Οδηγίες τοποθέτησης της αντλίας ψυκτικού μέσου WPS3025 για BMW 135i, 335i, 535i, 640, 740i με έτος κατασκευής από 2007

Εικ. 1

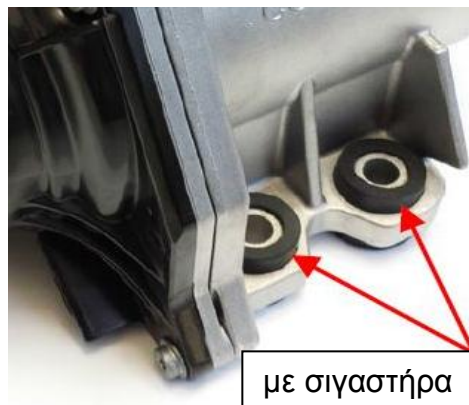
Η ηλεκτρική αντλία ψυκτικού μέσου που έχει αφαιρεθεί διαθέτει ενδεχομένως προσυναρμολογημένα σινεμπλόκ στα 3 σημεία σύνδεσης (εικ. 1). Τα συγκεκριμένα δεν διατίθενται στη νέα αντλία ψυκτικού μέσου WPS3025. Οι παλιές βίδες στερέωσης δεν είναι κατάλληλες.

Η αντλία ψυκτικού μέσου προσαρμόστηκε σε αυτό το νέο μοντέλο χωρίς σινεμπλόκ (εικ. 2) από τον κατασκευαστή του οχήματος.

Οι βίδες αλουμινίου που έχουν αφαιρεθεί (M8x36) δεν πρέπει να επαναχρησιμοποιηθούν, αλλά να αντικατασταθούν από μικρότερες ατσάλινες βίδες (M8x26).

Για αυτό χρησιμοποιήστε το σετ συναρμολόγησης MS50 που πωλείται χωριστά (εικ. 3).
